# CP200

# Notas de Versões - CP200-PROX

# Atualização CP200 para Display LCD

## **- SO1.72, AP 8.23b e AP8.24 e Placa REV2.1**

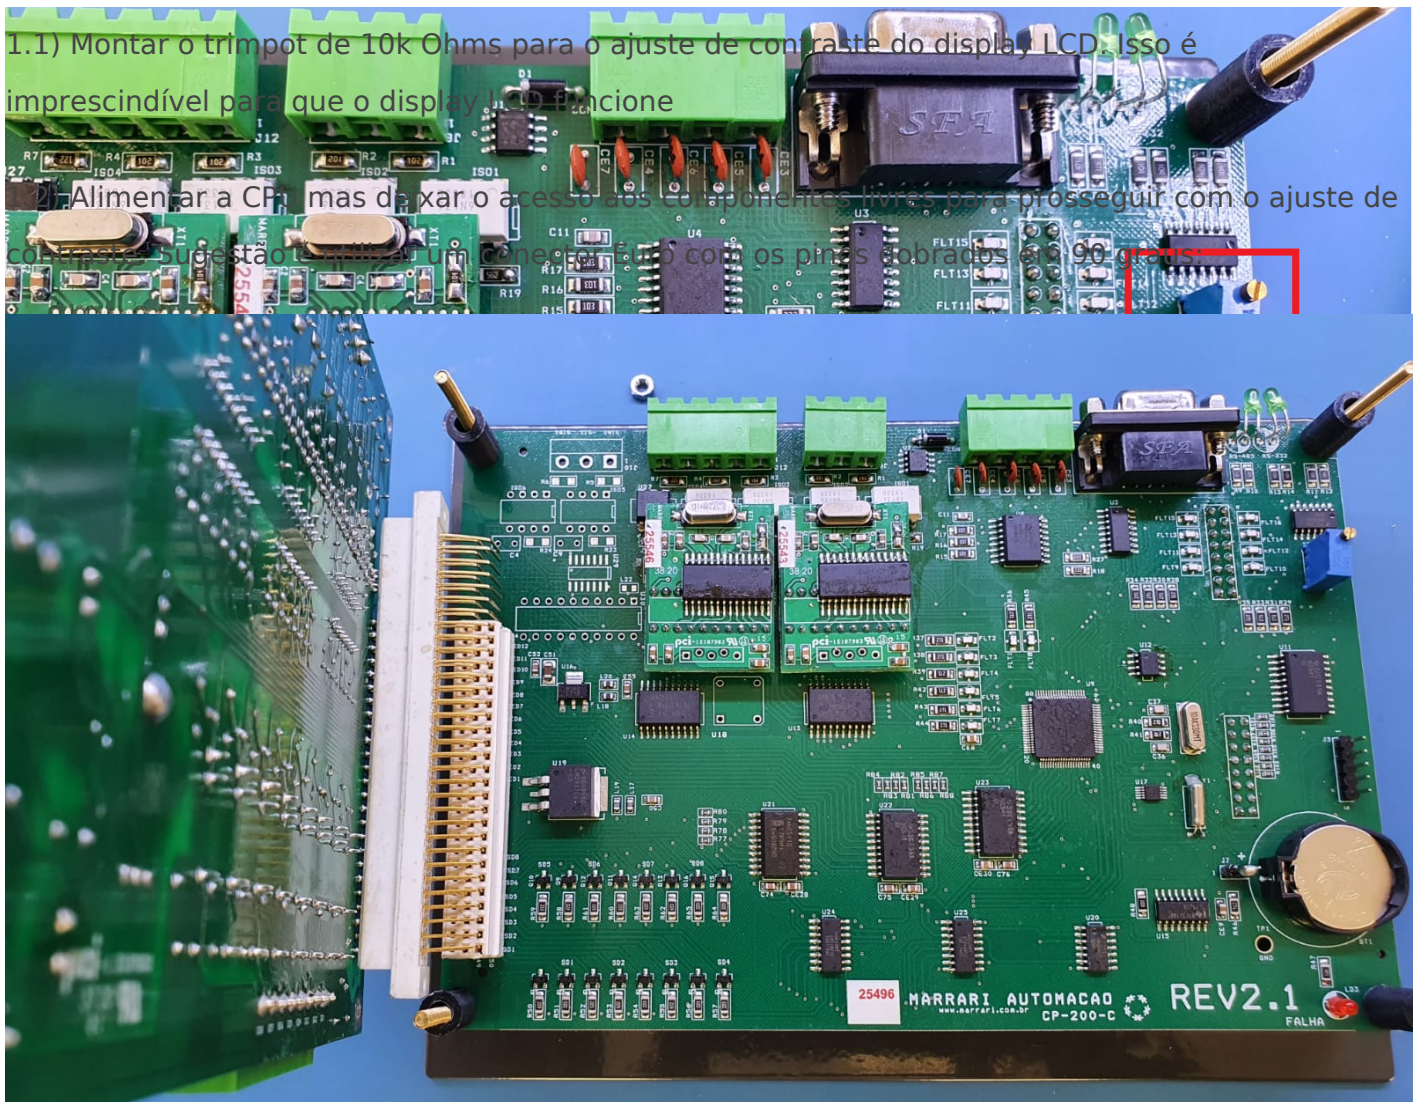
Criar o Parametro de Ponta de Entrada: Fina ou Grossa (Supervisao + Bco de Dados)

Tela Oculta de Falha de medicao (F1) - Congelar valores da ultima falha

Mostrar no F1 o Temporizador de Maquina Parada (SG3) + o Flag de Parada Program via PC (W85)

+ Fixar Endereco do Temporizador de Maquina Parada (SG3)

Retirar a senha para abir novo lote

Implementar o registro do Segundo no Bco de Dados dos Alarmes

Alterado o Valor MIN do Parametro "MQP - Tempo de Maquina Parada" de 30 para 10 seg

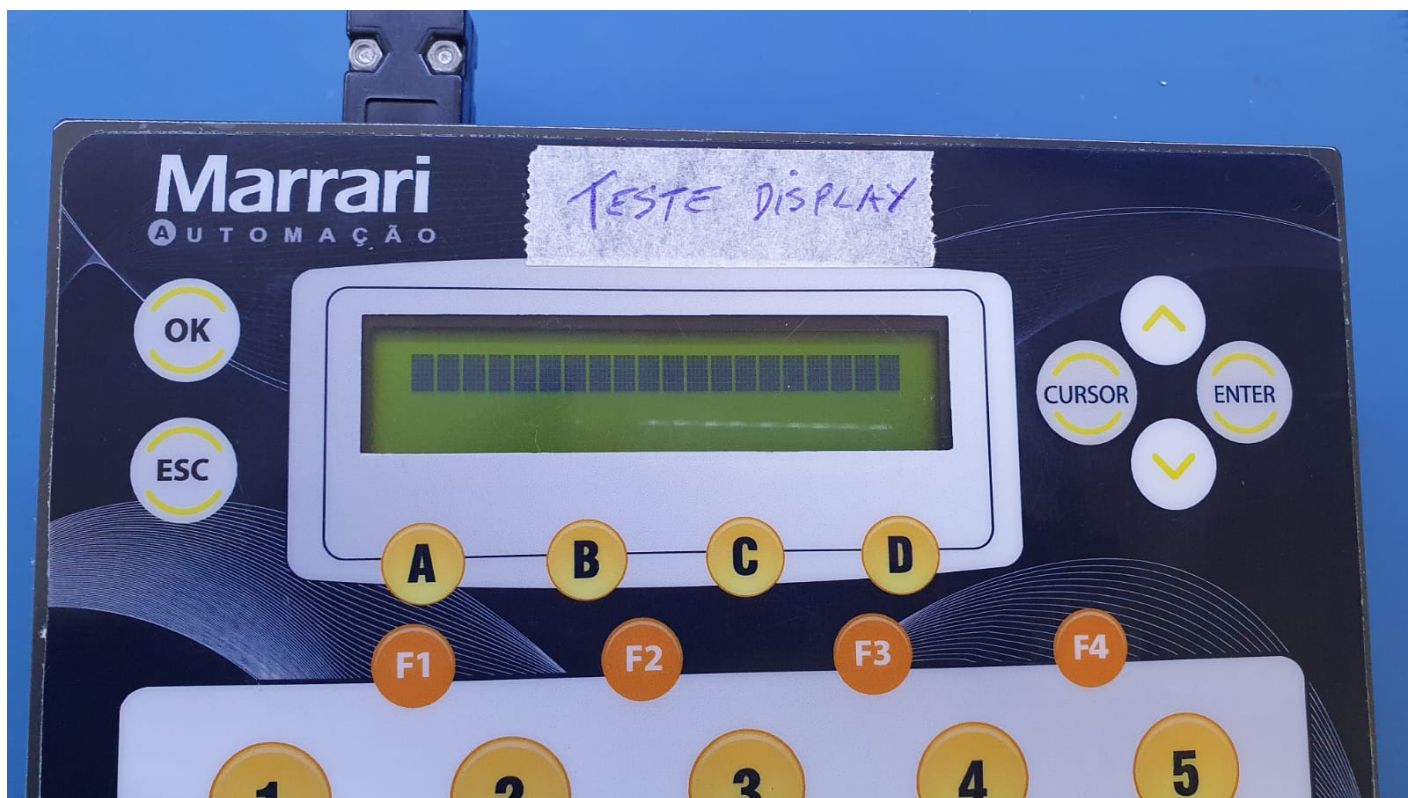
1.3) Ligar o CLP em modo bootloader, conectando o cabo de gravação RS-232.

1.4) Ajustar o trimpot até que apareça a primeira linha do display cheia, conforme a figura abaixo:
